Qair

RÉPONSE À L'AVIS DE L'AUTORITÉ ENVIRONNEMENTALE

Juin 2022

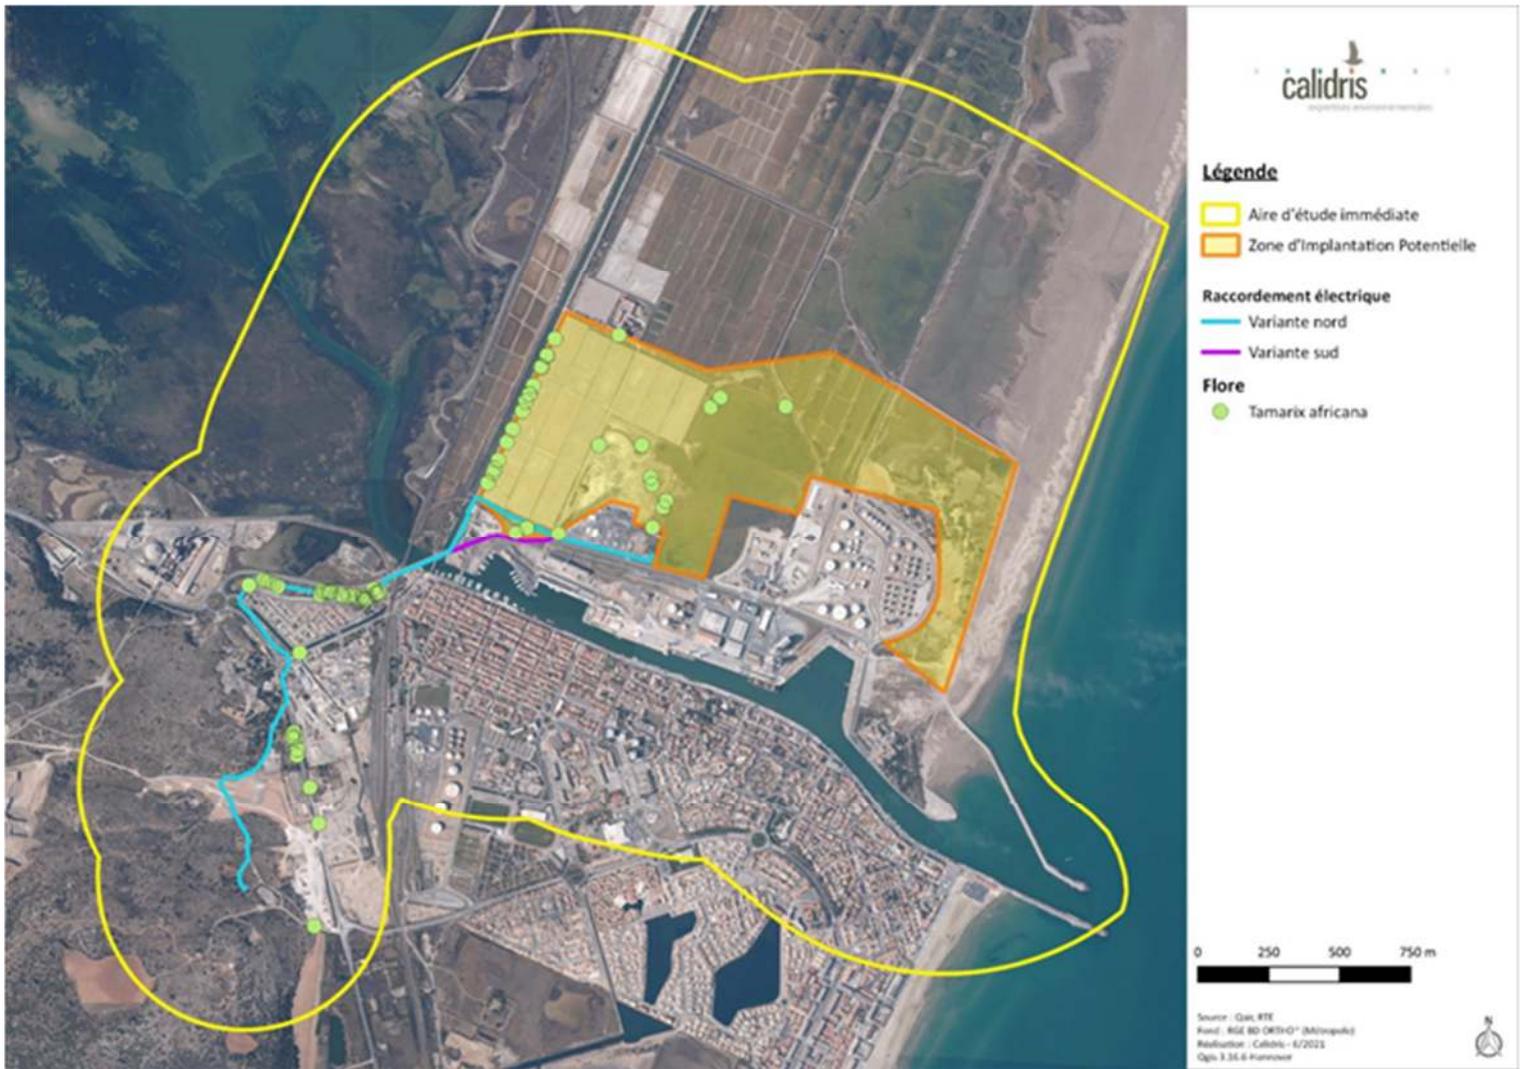
La MRAe recommande de modérer le contenu de la mesure d'évitement ME-5, car l'évitement n'est que partiel, de justifier le choix des passages en dehors des voies existantes qui conduisent à ne pas éviter certains enjeux naturalistes.

Elle recommande aussi de conclure sur les effets du projet sur les habitats d'intérêts communautaires traversés, et le cas échéant d'adapter le projet pour éviter tout effet négatif majeur.

Il a été cherché un cheminement de la liaison autant que possible sous les voiries. Néanmoins, toutes les routes n'ont pas pu être empruntées pour les raisons suivantes :

Des travaux de réfection de la voirie et de leurs accotements ont démarré en 2021 et se poursuivront jusqu'à fin 2022 sur les routes départementales RD6139 et RD709 dans la commune de Port-la Nouvelle. Ces travaux ont été planifiés en coordination entre le Conseil Départemental et la commune de Port-La Nouvelle.

Au regard du calendrier des travaux de réalisation de la liaison électrique objet du présent document (2023), le Conseil Départemental a demandé à RTE d'éviter d'emprunter les axes départementaux qui viendront tout juste d'être rénovés sauf à mener une nouvelle réfection **complète** de la bande roulante. Par ailleurs un certain nombre de réseaux sont déjà présents sous les RD rendant compliquée l'installation d'une nouvelle liaison électrique. Cette solution quasiment à 100% sous les RD a été abandonnée, compte-tenu de la gêne occasionnée par les travaux à répétition qu'elle engendrerait pour les riverains et usagers de la route et également dans un souci d'éviter des dépenses considérables. Toutefois le Conseil Départemental a autorisé RTE à insérer la construction du génie civil de la future liaison lors des travaux de réfection des routes sur deux tronçons de 150 mètres sous la RD709 et de 350 mètres sous la RD6139 en sortie Ouest du pont.

Ci-dessous un extrait de l'insertion paysagère fourni dans la demande de permis de construire

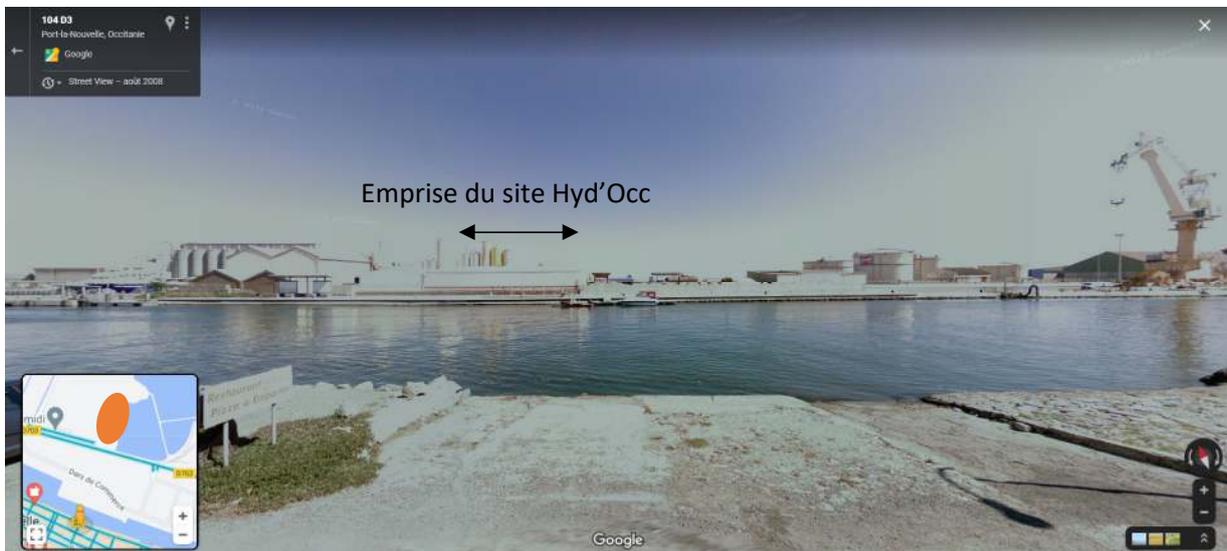
La MRAe recommande de compléter le volet paysager de l'étude d'impact par des photomontages depuis le bourg de Port-la-Nouvelle en bordure du chenal, le GRP Golfe Antique et le pont enjambant le chenal.

Des photomontages ont été réalisés dans le cadre de la demande de permis de construire permettant d'apprécier l'insertion paysagère du projet dans le site portuaire. Le Maître d'Ouvrage d'Hyd'Occ n'a pas jugé utile ni nécessaire de réaliser des photomontages supplémentaires au vu des bâtiments projetés et des bâtiments déjà existants sur le site.

Les bâtiments d'Hyd'Occ ont une hauteur inférieure à 15m, ce qui semble plus ou moins identique aux hauteurs des bâtiments voisins.

Les habitations de Port-La Nouvelle étant situées de l'autre côté du chenal, Hyd'Occ ne pourra pas être visible depuis les voies de communications longeant ce chenal du fait de la faible hauteur de son faîtage mais également par le fait que le premier plan est largement occupé par des masques visuels d'hauteurs et de formes différentes.
